PROYECTO VENAO POINT

SEGUNDA INFORMACION ACLARATORIA DEIA-DEEIA-AC-0051- 2303-2023

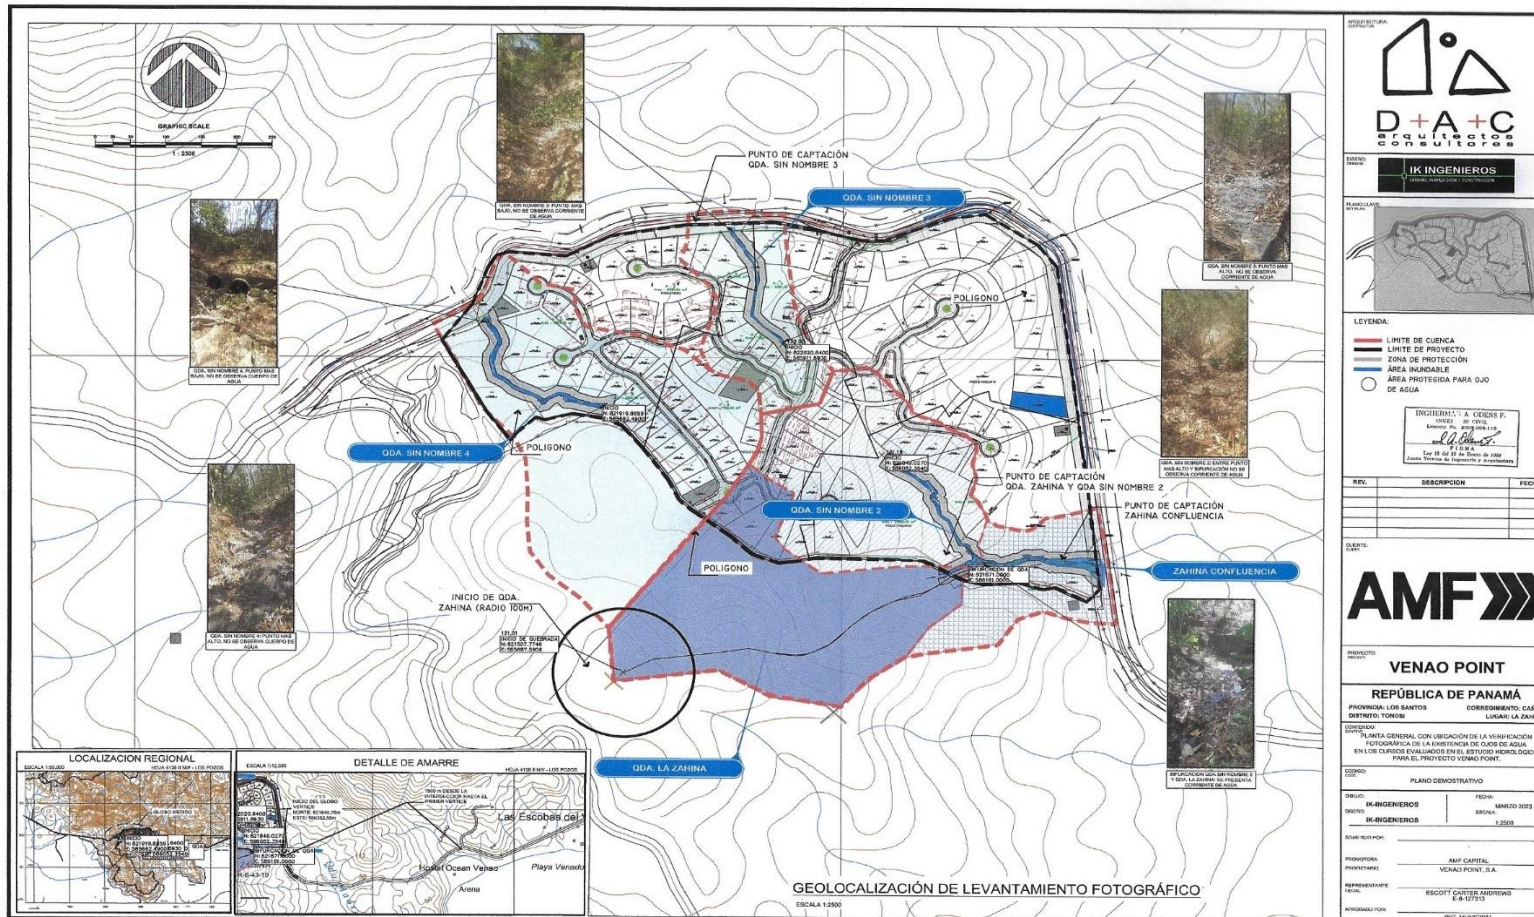
- a. Presentar las coordenadas de conservación que se les dará a **los afloramientos de aguas (ojos de aguas)**, en concordancia con lo establecido en el artículo 23 Ley 1 del 3 febrero de 1994.
- b. Presentar plano del polígono del proyecto donde se visualicen de manera clara las fuentes hídricas con su respectivo ancho **(cuerpo de agua superficial e incluir los ojos de agua)** con su correspondiente servidumbre de protección, en concordancia con lo establecido en el artículo 23 y 24 de la Ley 1 de 3 de febrero de 1994.

- a)** La Coordenada del Afloramiento **821,507.77 mN , 585,687.59 mE**
b) Como indica en el Plano adjunto solo hay un afloramiento activo :

POLIGONO A IMPACTAR EN LA PRIMNERA FASE DEL PROYECTO VENAO POINT

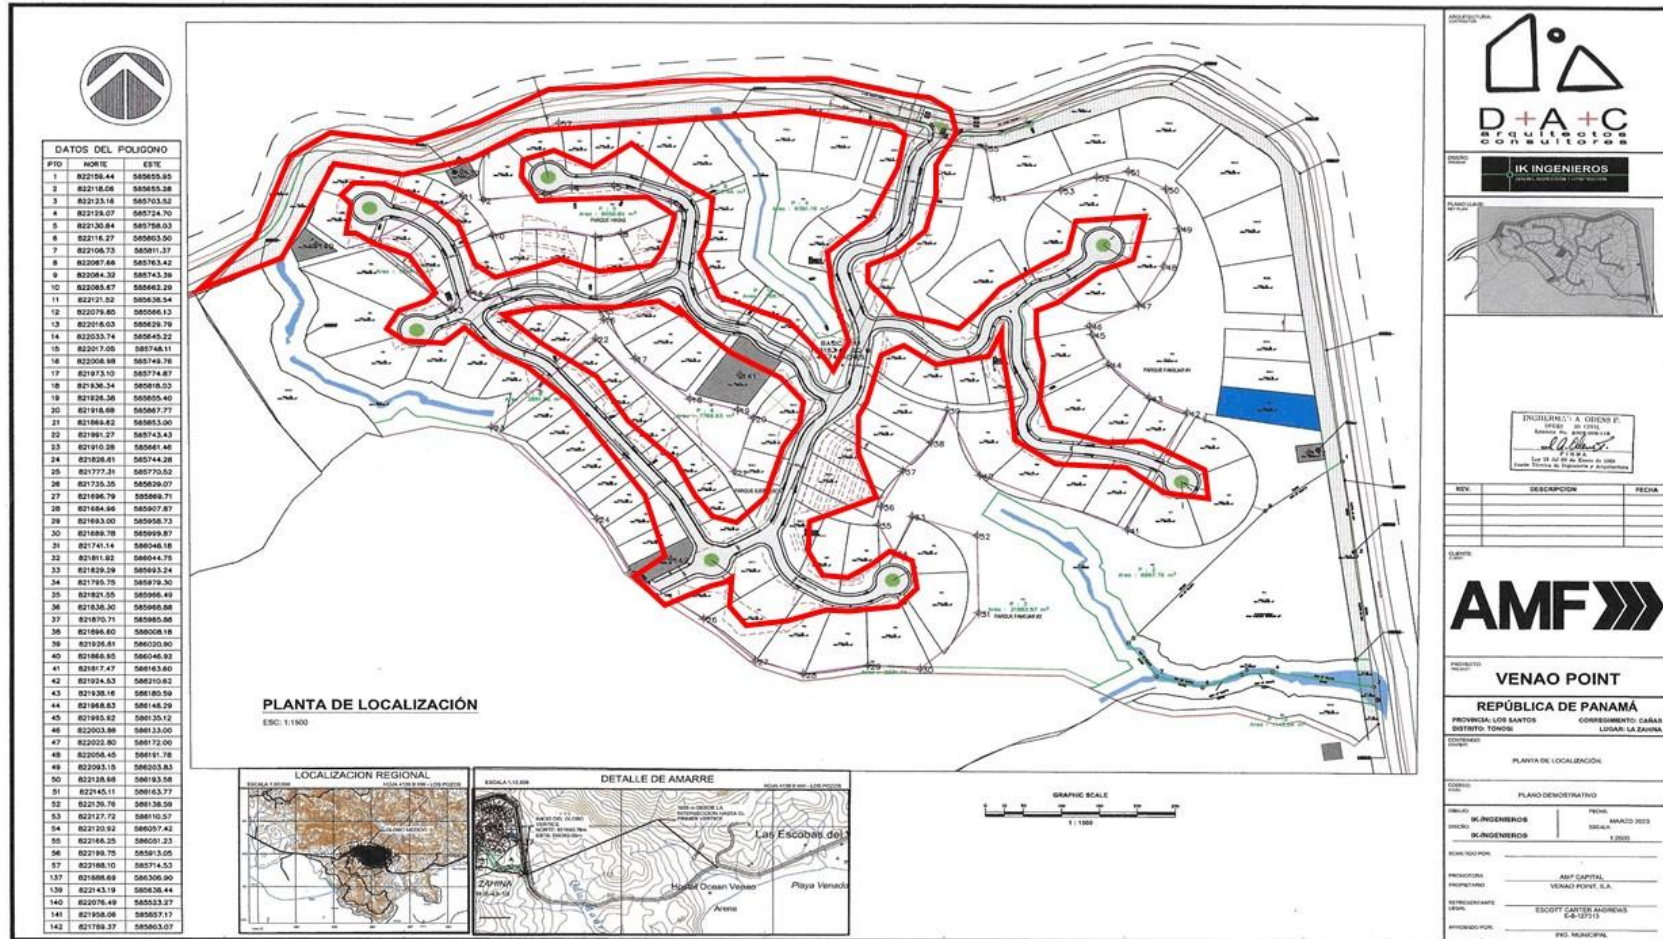
- a. Indicar el alcance del proyecto, respecto al estudio de impacto ambiental y adjuntar planos, mapas y coordenadas (UTM, Datum de referencia), de las infraestructuras a construir.

El proyecto Venao Point Conserva el mismo Alcance:

El proyecto **Venao Point** contempla, la construcción de infraestructura urbana la cual consta de una lotificación de **84** lotes de Baja densidad (**RBD**) con un área de **(144090.13 m²)**, **18** lotes para Residencial de Mediana Densidad / Comercia Vecinal (**RMDC1**) con un área de **(31,332.82m²)**, **11** lotes para Residencial de Mediana de Densidad / Comercial Urbano (**RMDC2**) con un área de **(337443.67m²)**, **1** Lote Institucional Religioso / Hospitalario (**InCInD**) **(23621.69m²)**. Tomando en cuenta el aspecto ambiental, se dispondrá de **7** lotes de Áreas Verdes (**Prv**) **(80,168.09m²)**, **3** lotes de área Verde (**Pnd**) **(2062.32m²)**, área de Servidumbre Pluvial, la cual garantizará la protección del recurso hídrico **(24640.75 m²)** y finalmente servidumbre vial **(22858.86 m²)** y área de calles **(32,023.78 m²)**.

Sin embargo, para este estudio se ha considerado como primera fase Solo Impactar. **193,183.48 m²** Presentamos las Coordenadas a Impactar:

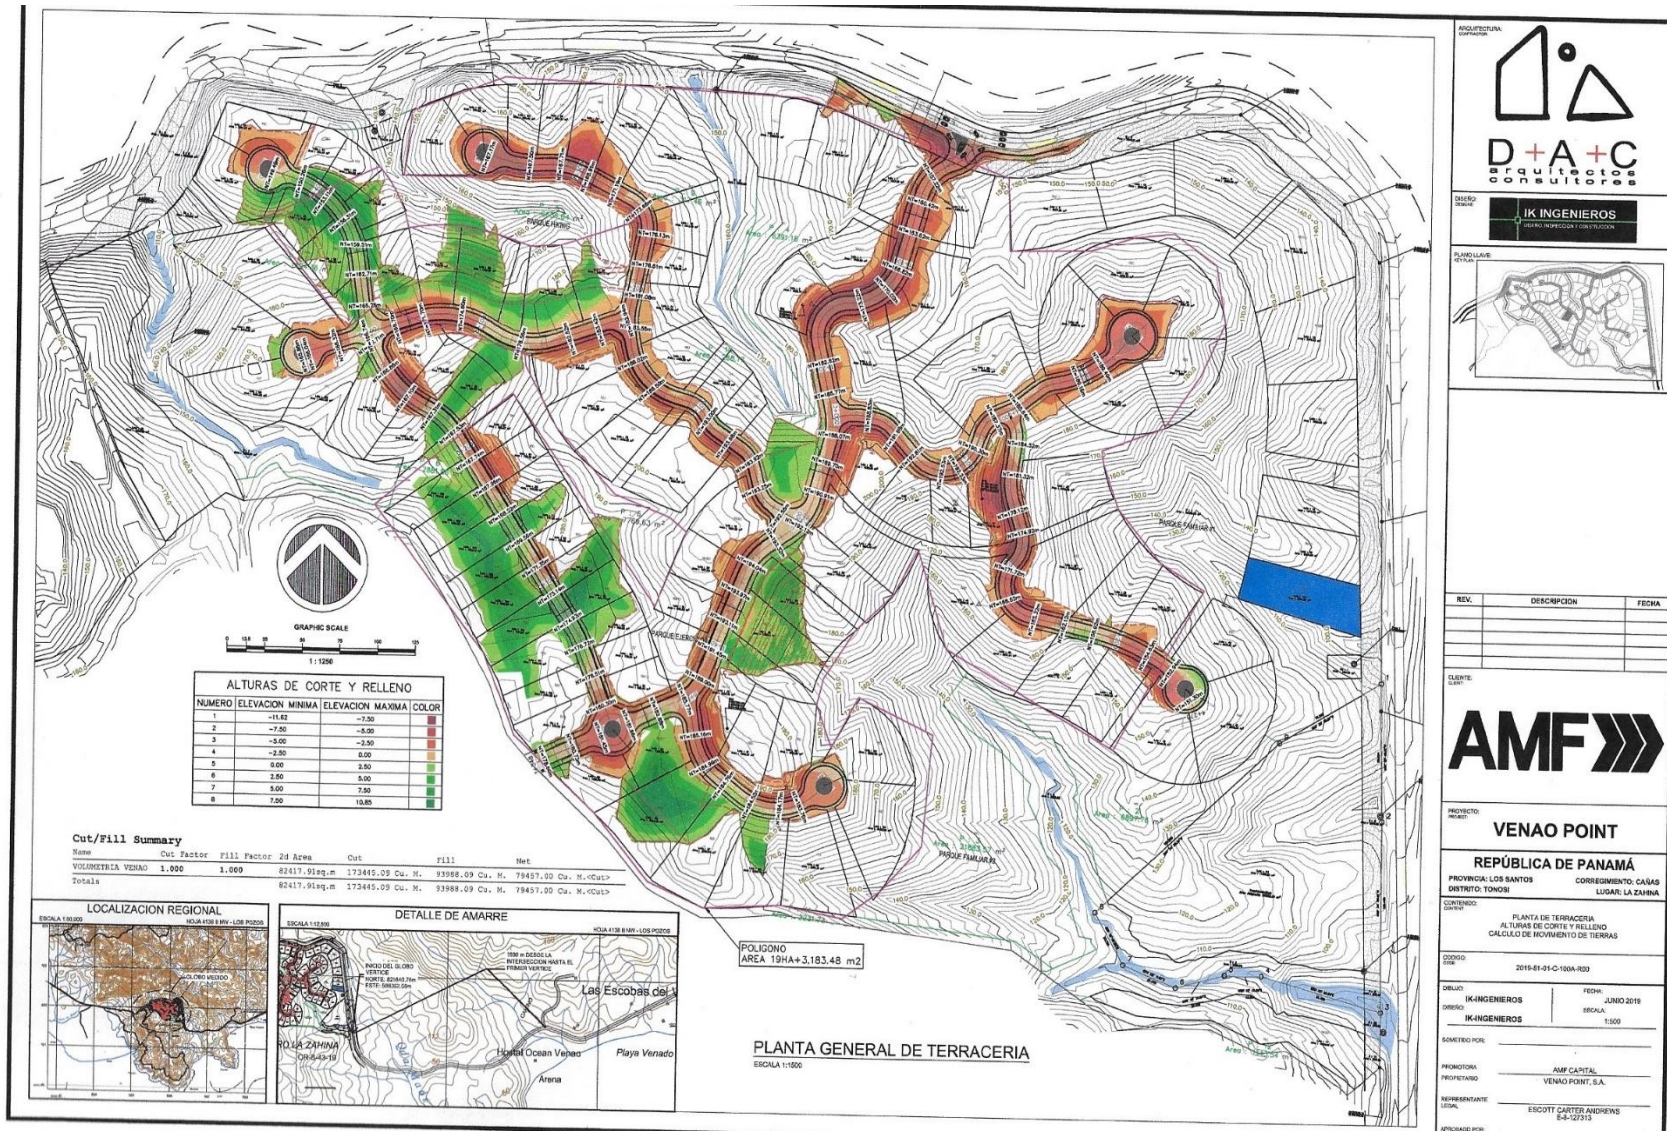
A. Presentar Coordenadas de **los alineamientos de los Cuerpos Hídricos**
(cuerpos de agua superficial).

Adjuntamos Coordenadas de los Cuerpos Hídricos:
